Ⓢ **KE 650-2-2T keine Eisproduktion durch zugefrorenen Zulauf zum Eismaker**

Ⓒ **KE 650-2-2T No ice production due to frozen supply line to the ice-maker**

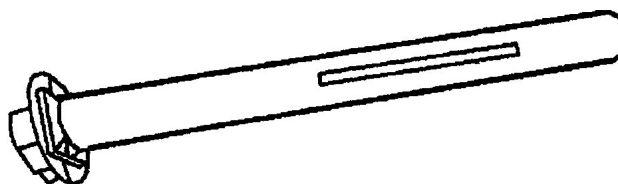
Improved supply nozzle, spare parts No. 431140.

Before using the new supply nozzle, you must ensure that:

- the water pressure is high enough (> 1.4 bar)
- the valve does not permit water to leak when it is closed
- the Aquastop line does not have a kink in it
- sufficient flow is ensured when the valve is activated.

After a successful check, the supply nozzle is to be replaced with the new slit supply nozzle with spare parts No. 431140. It may have to be shortened.

It is imperative to use a new hose clip, spare parts No. 430367.
